改善箇所説明図

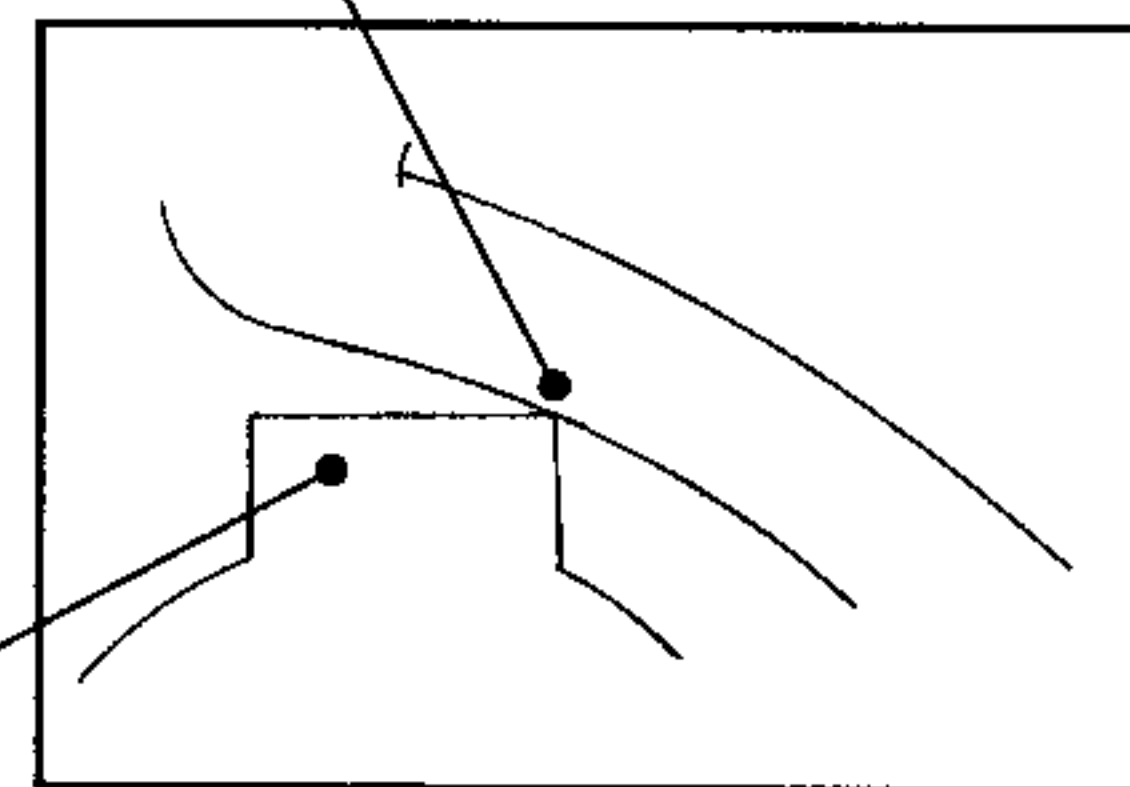
エンジンルーム内の自動変速機用電気配線の組付作業が不適切なため、当該配線とサーモスタットフィッティング端部との隙間が不足しているものがあり、走行時の振動等により被覆が損傷する場合がある。そのため、そのままの状態で使用を続けると、最悪の場合、当該配線がショートして自動変速機が3速に固定のままとなる、又は、速度計が指示不良となるおそれがある。

基準不適合発生箇所

全車両、サーモスタットフィッティングの端部に面取り加工を行うと共に、自動変速機用電気配線を点検し、保護チューブが取付けられていないものは、保護チューブを追加する。なお、当該配線が損傷している場合には、修正可能なものは修正し、修正不可能なものは新品と交換する。
